農業競争力農地整備事業（農地整備事業（経営体育成型））

東田地区

変更後

変更内容図

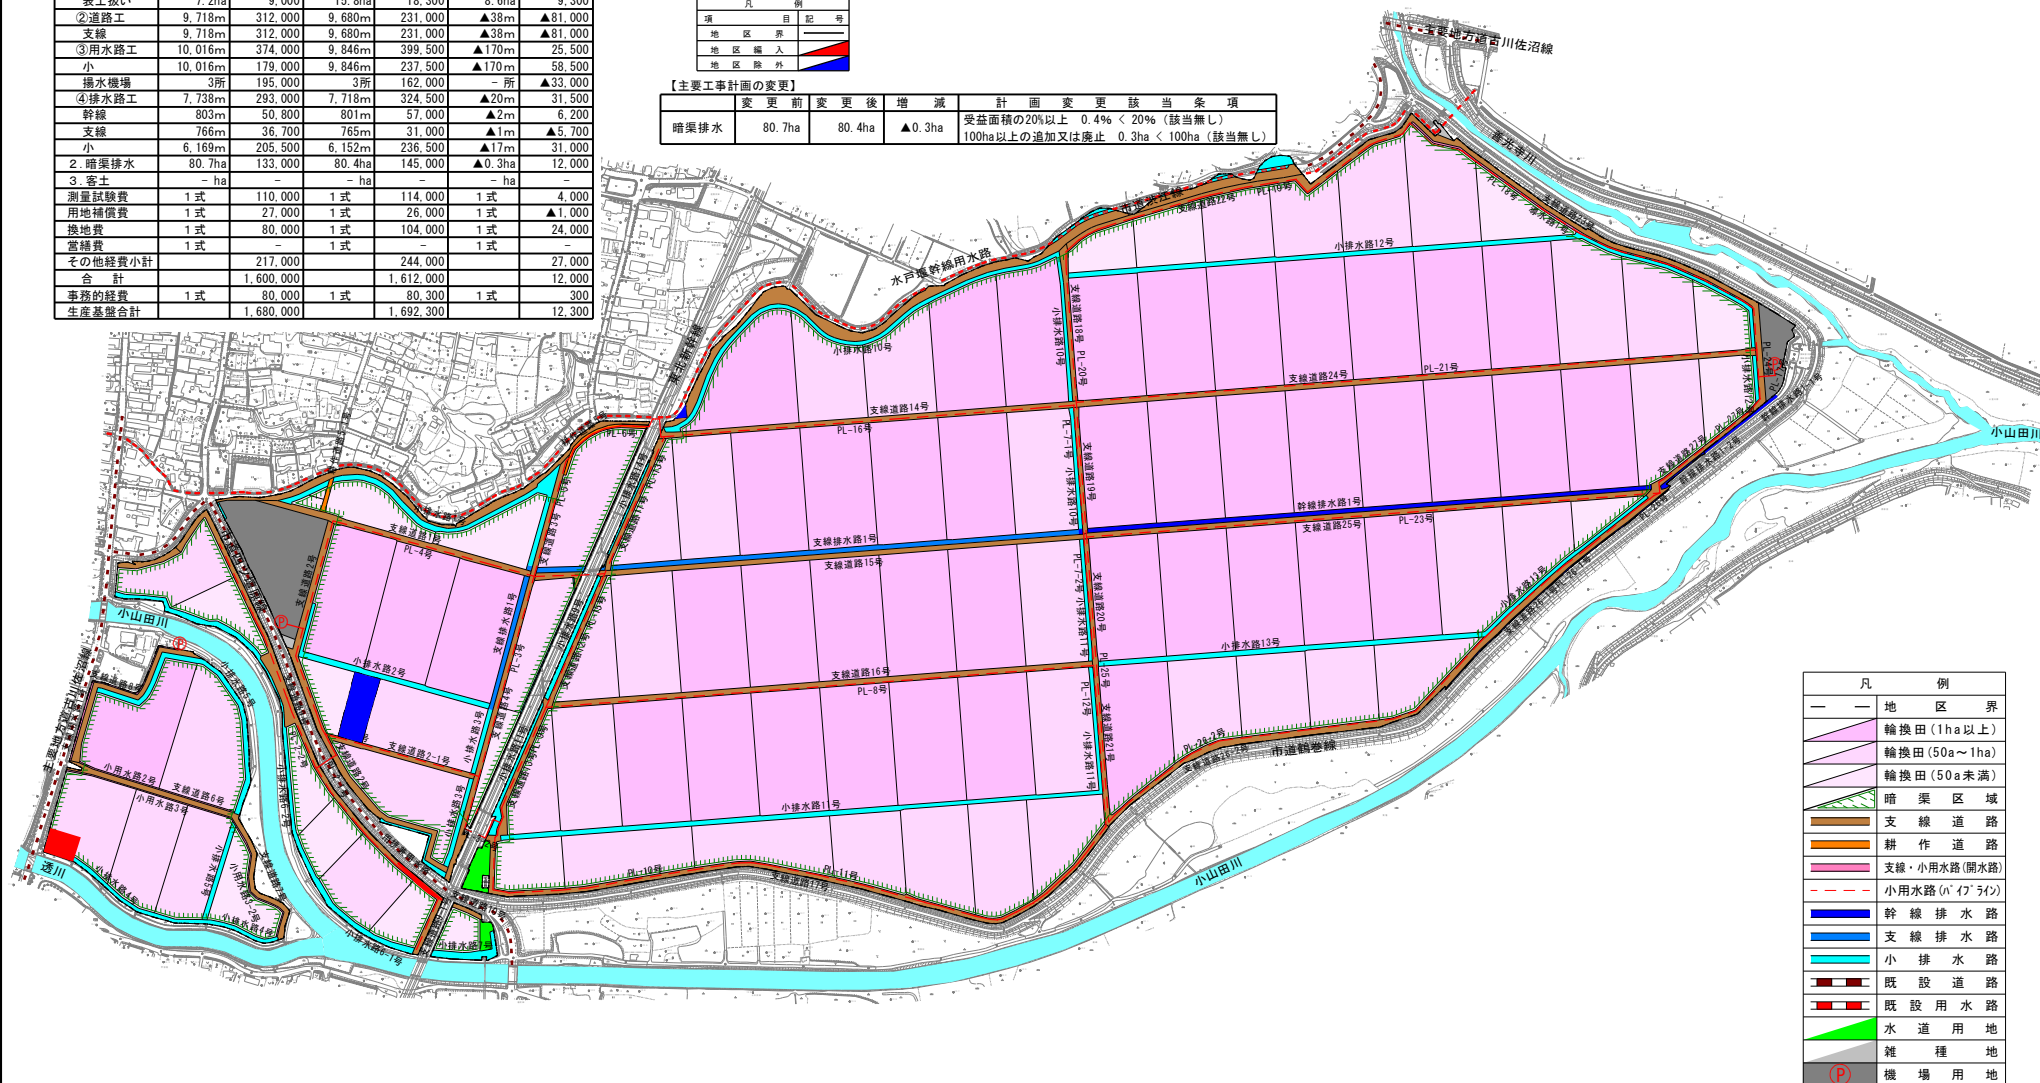
【地積（地区面積）の変更】

地区面積	A= 93.0ha（変更前）
地区面積	A= 92.9ha（変更後）
	A= 0.1haの減
地区編入A=0.1ha+精査増A=0.1ha	
地区除外A=▲0.2ha+精査減A=▲0.1ha

【主要工事計画の変更】

変 更 前	変 更 後	増 減	計 画 変 更 該 当 条 項
暗渠排水	80.7ha	80.4ha	▲0.3ha
			受益面積の20%以上 0.4% < 20%（該当無し）
			100ha以上の追加又は廃止 0.3ha < 100ha（該当無し）
